Comune di
Castorano
Provincia di Ascoli Piceno

**Piano
Eliminazione
Barriere
Architettoniche**

Schede analisi criticità

Giugno 2025

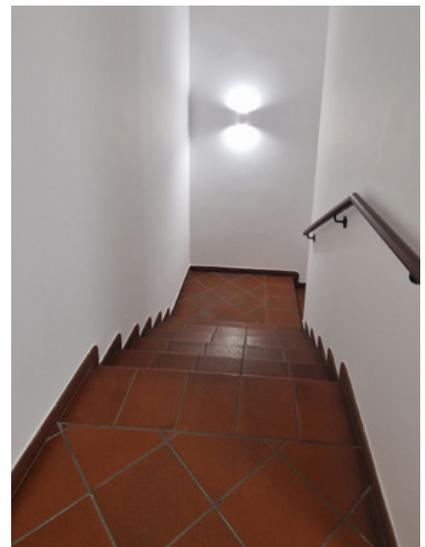
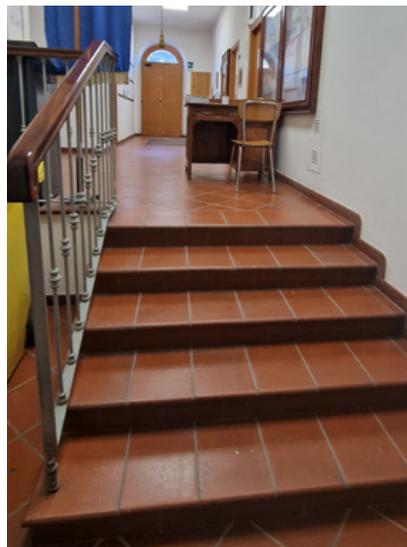
Le scale e gradini comuni interne non presentano corrimano su ambo i lati, da dotare anche di segnalazioni pedotattili. L'ascensore non reca caratteri in braille alle bottoniere. Non si ritiene prioritario rendere accessibile internamente il livello sfalsato della Sala Consiliare in quanto con accesso da esterno.

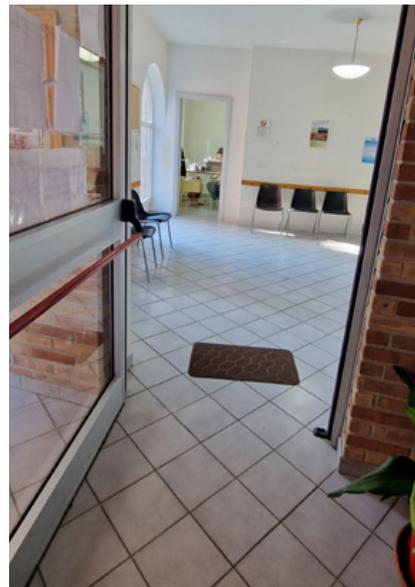
L'accesso viene raggiunto attraverso una rampa con pendenza accessibile, l'inserimento di un corrimano ad altezza 90 cm distinto dal parapetto faciliterebbe una persona anziana o fragile. La porta d'accesso agli ambulatori presenta superficie trasparente da rendere individuabile a persona ipovidente. Il vetro arriva sino a meno di 40 cm dal piano di calpestio, la tipologia d'infisso è comunque tale da garantire assoluta solidità anche in caso di urti con una carrozzina. Da incassare lo zerbino.

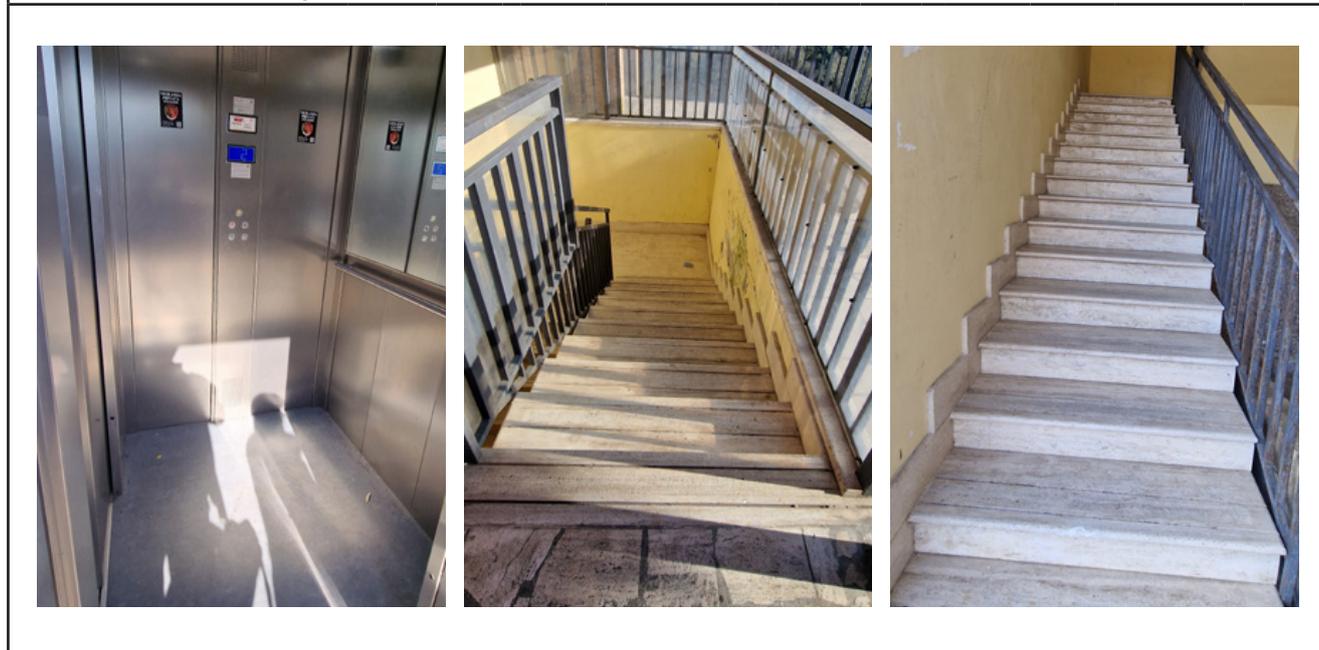
Le scale esterne di accesso e di collegamento tra i due livelli del paese devono essere dotate di corrimano ambo i lati e di segnalazione pedotattile di fine ed inizio scala.

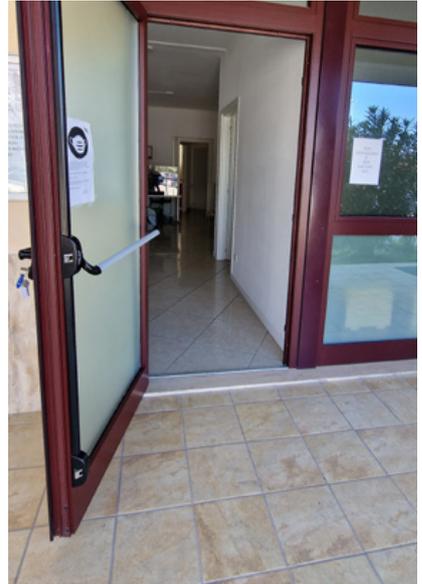
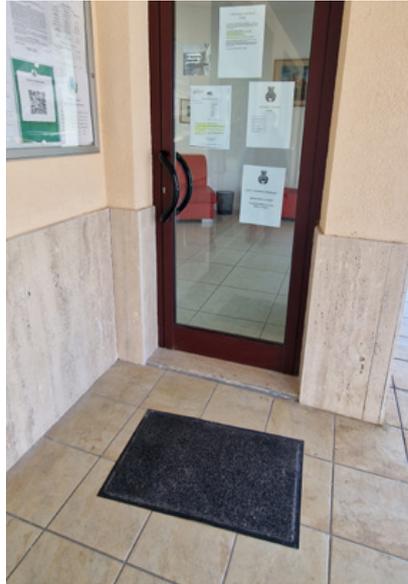
Note			
<i>Necessario eliminare il salto di livello in corrispondenza del raccordo tra la pavimentazione dell'area al di sotto del portico ed il marciapiede di accesso. Da raccordare poi anche il dislivello alla soglia di entrambi gli accessi superiore a 2,5 cm. Da incassare lo zerbino.</i>

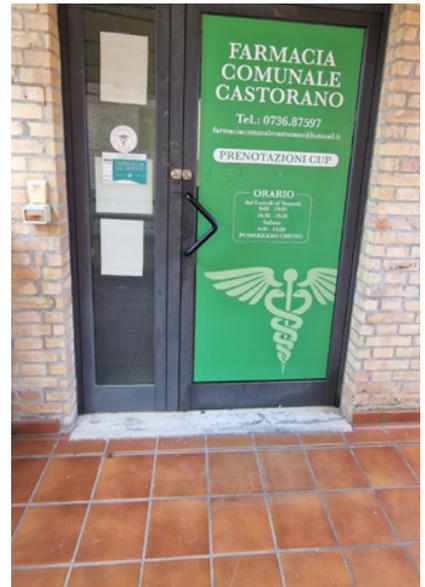
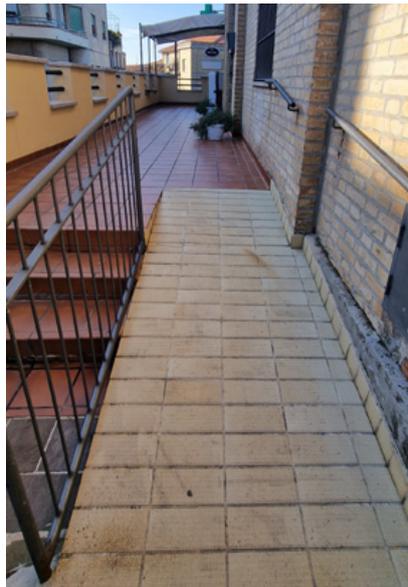
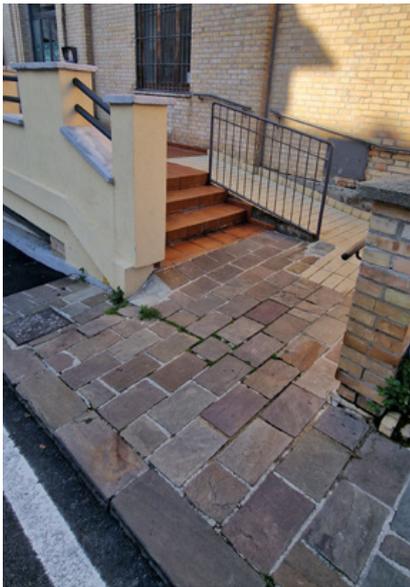
Note			
<p><i>La rampa che consente l'accesso al terrazzo di distribuzione presenta pendenza superiore all'8%, difficilmente tuttavia la rampa potrà essere adeguata, visto il contesto, da verificare la possibilità di prolungarla almeno 1 m compatibilmente con l'altezza della soletta.</i></p>

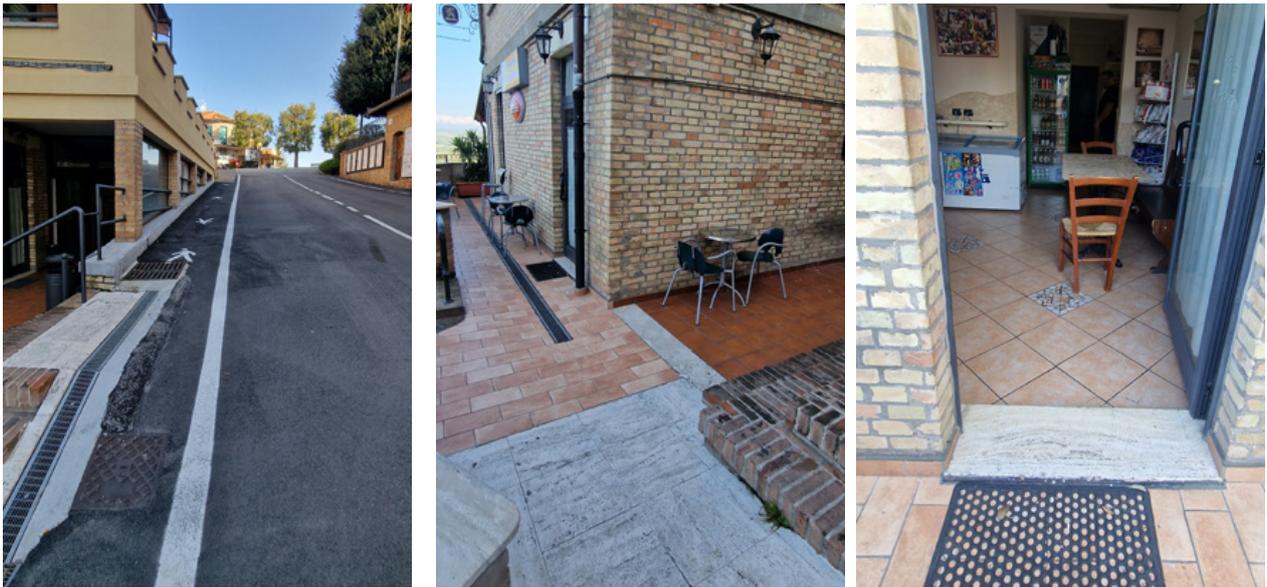
Il raggiungimento della struttura resta difficoltoso per utente con fragilità per via delle caratteristiche intrinseche del sito, da segnalare i gradini su Via Mazzini e la scala da Piazza Leopardi con segnalazioni pedotattili per non vedenti. Due i possibili accessi al Ristorante, entrambi da raccordare alla soglia sia sul lato interno che esterno e da incassare gli zerbini.
